ECE/TRANS/WP.29/2009/91  
27 July 2009

Предложение по дополнению 4 к поправкам серии 04 к Правилам № 48  
(Установка устройств освещения и световой сигнализации)

Представлено Рабочей группой по вопросам освещения и световой сигнализации\*

**ПРИМЕРЫ ПОВЕРХНОСТЕЙ ФАР, ИСХОДНЫХ ОСЕЙ И ИСХОДНЫХ ЦЕНТРОВ,  
А ТАКЖЕ УГЛОВ ГЕОМЕТРИЧЕСКОЙ ВИДИМОСТИ**

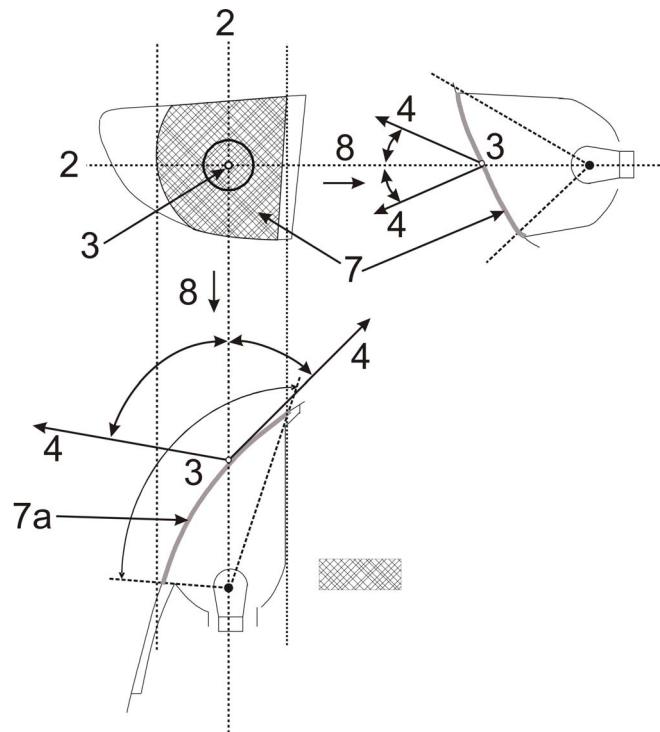
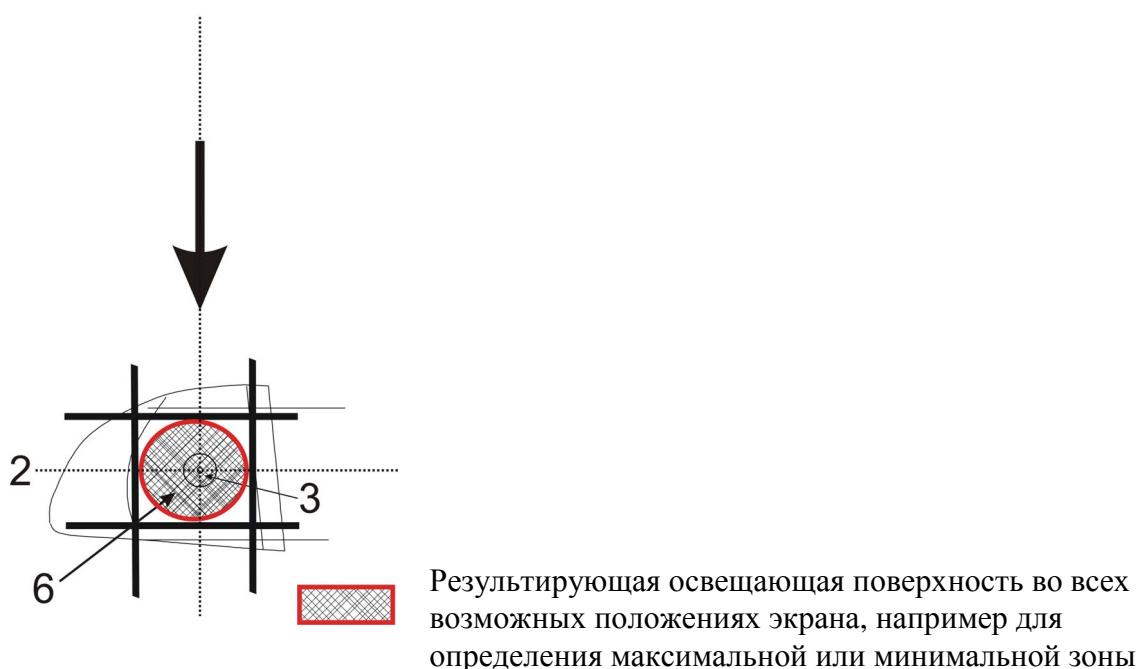
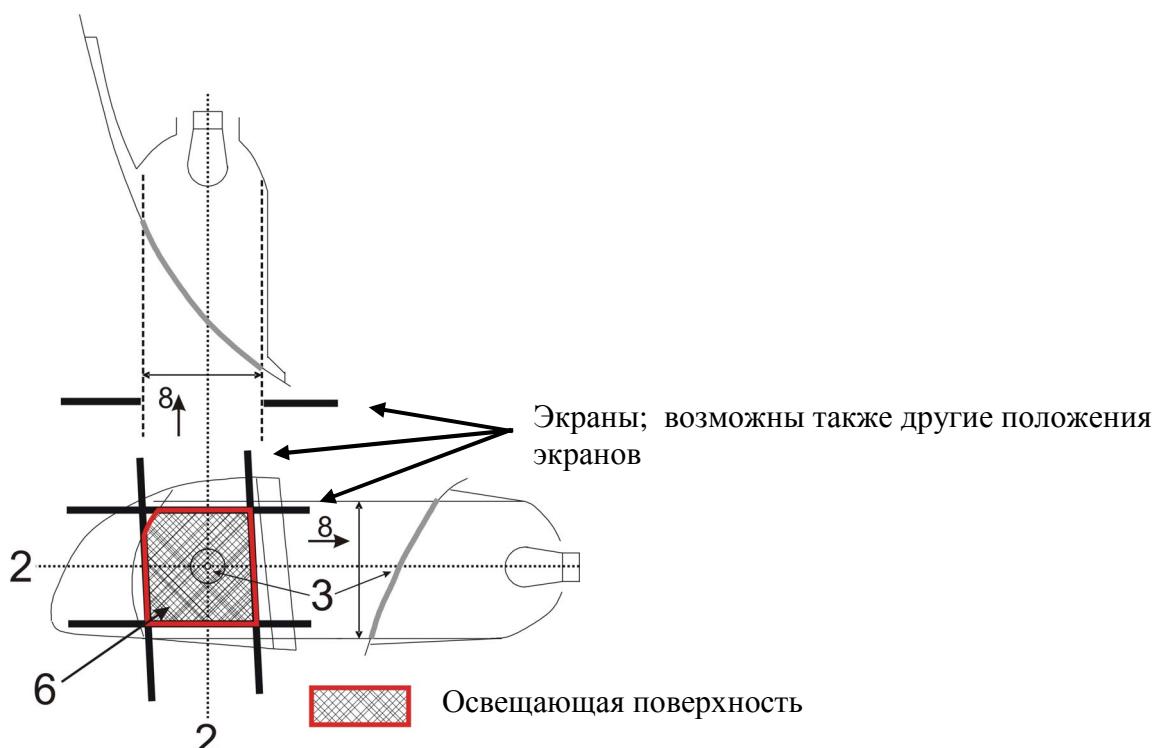
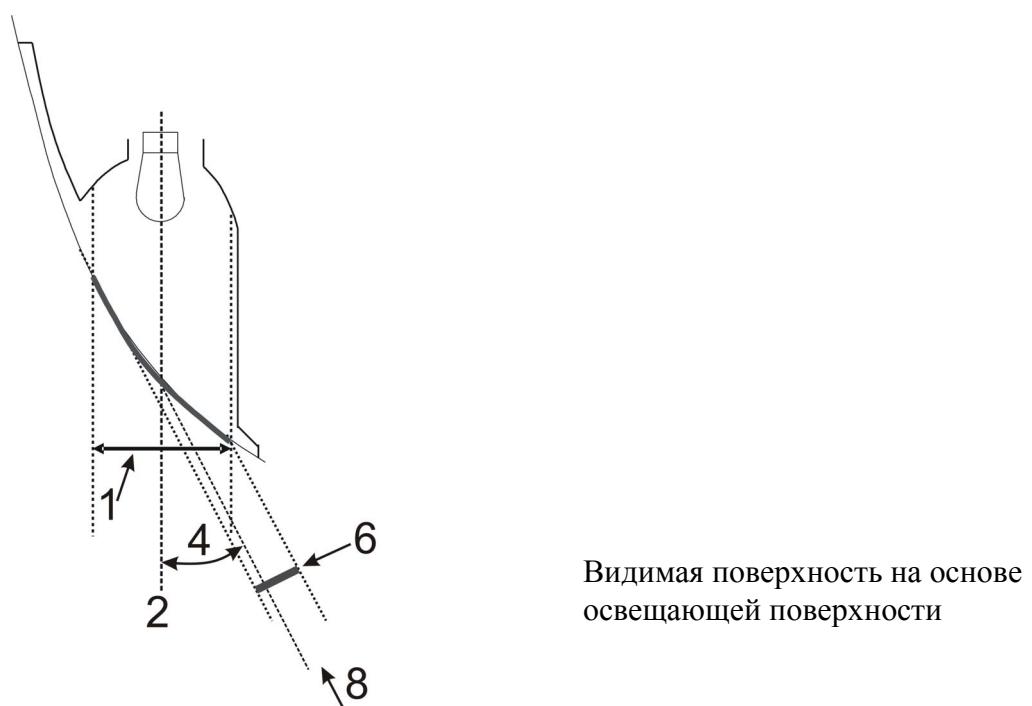
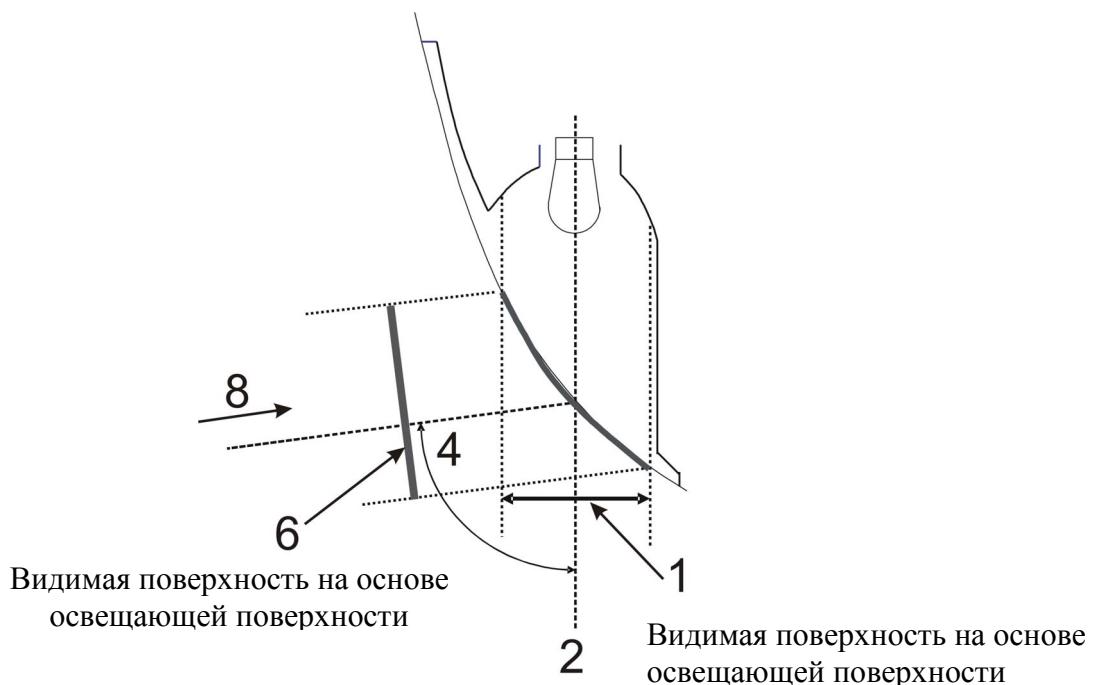
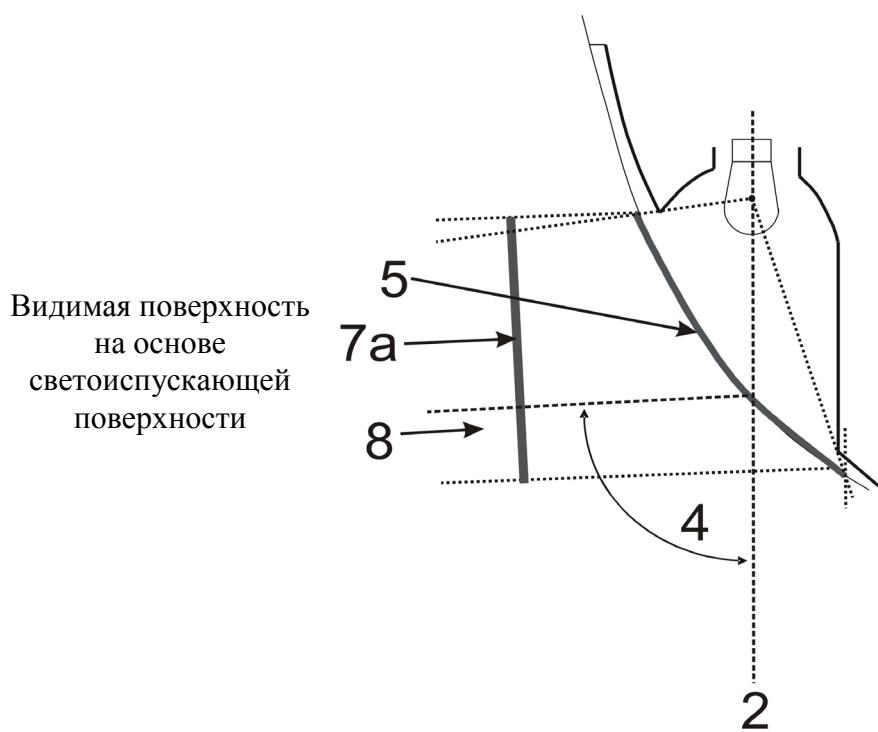
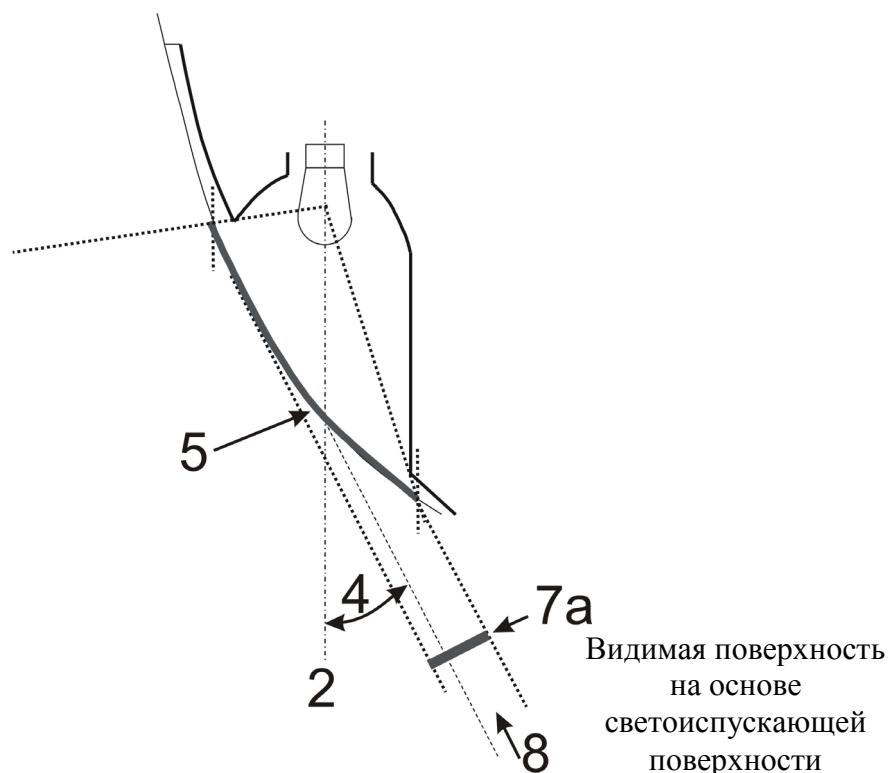
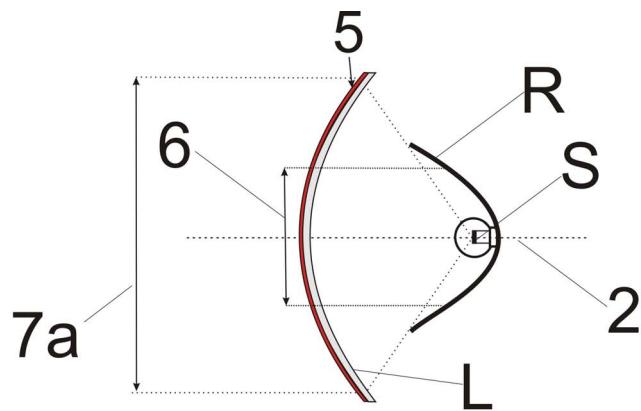
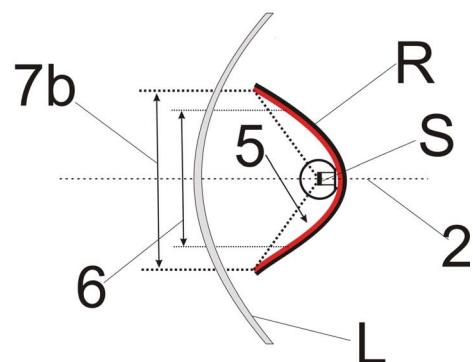
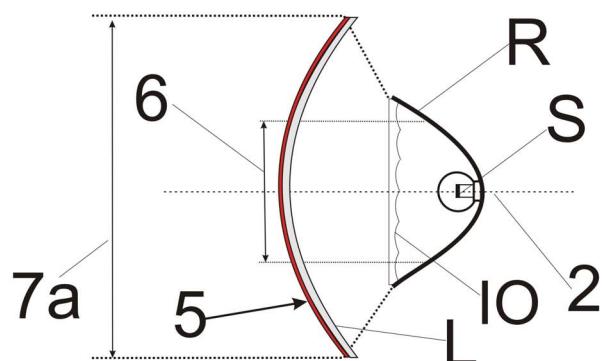
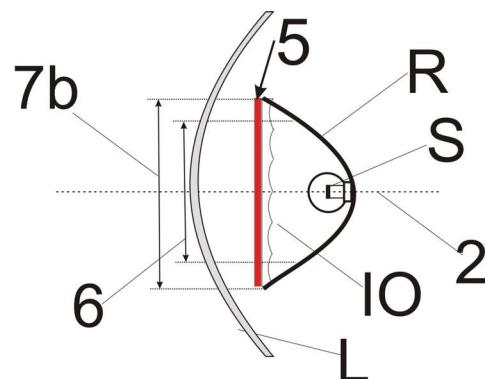
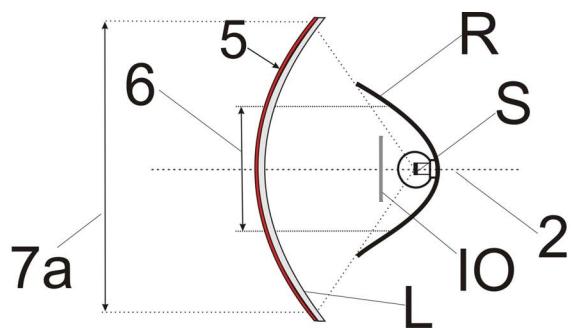
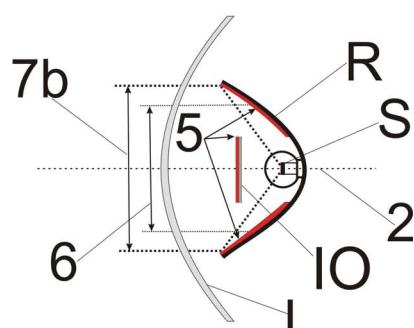
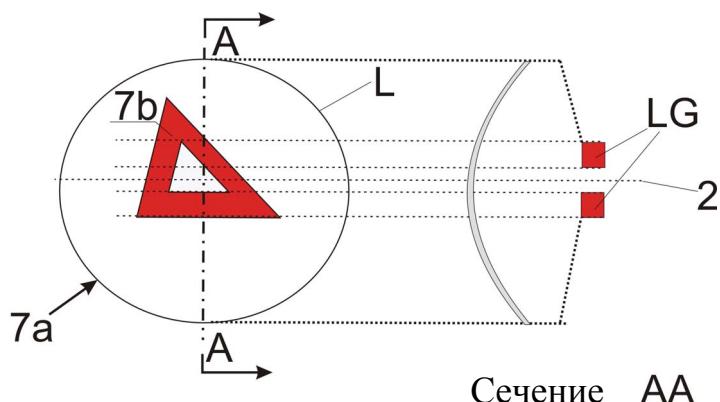
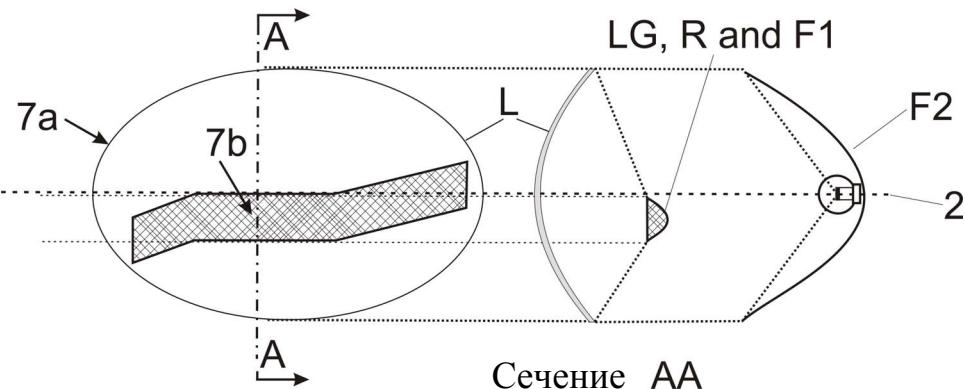
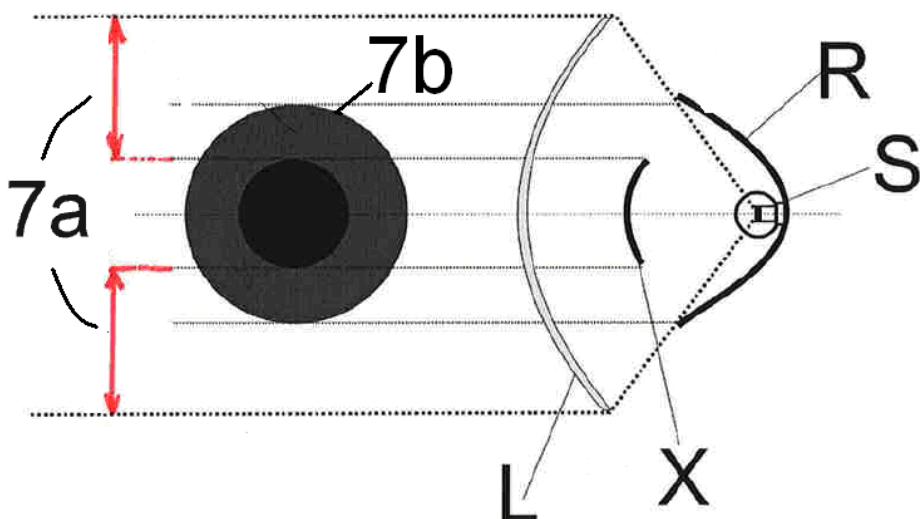
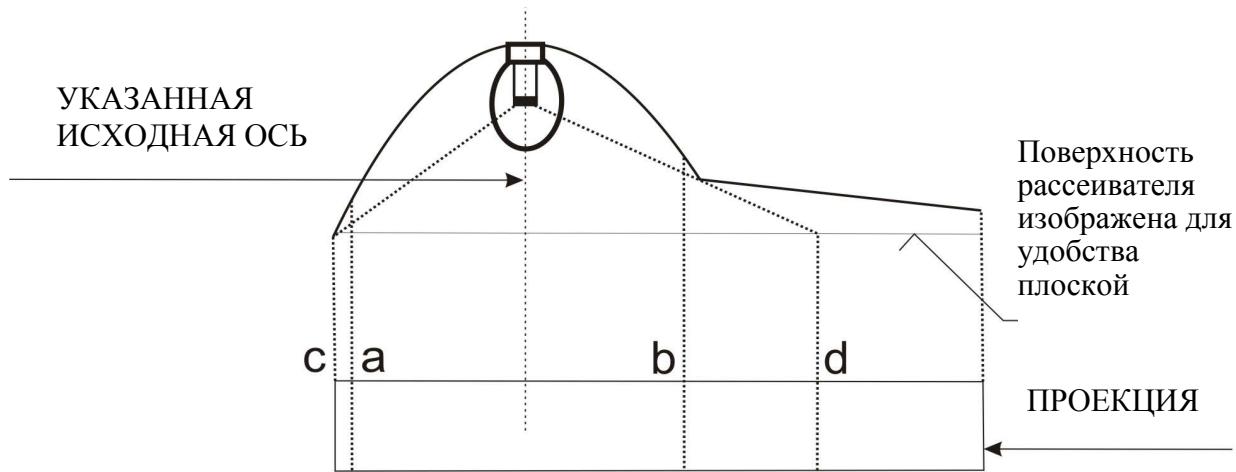
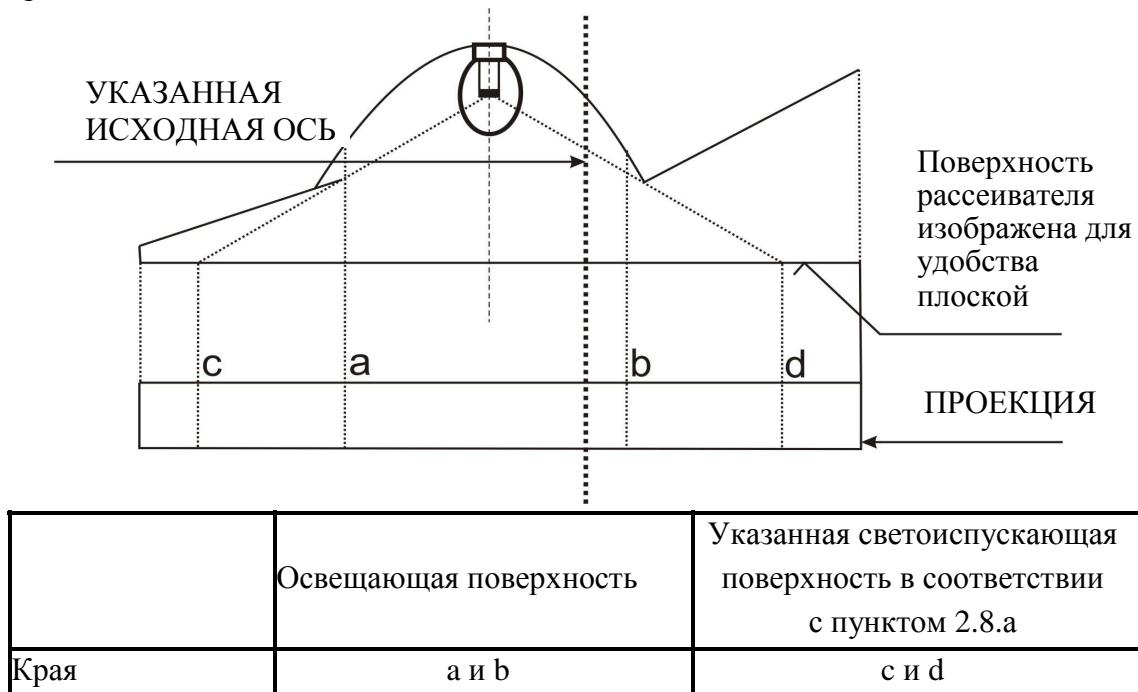
Приложение 3, изменить следующим образом:
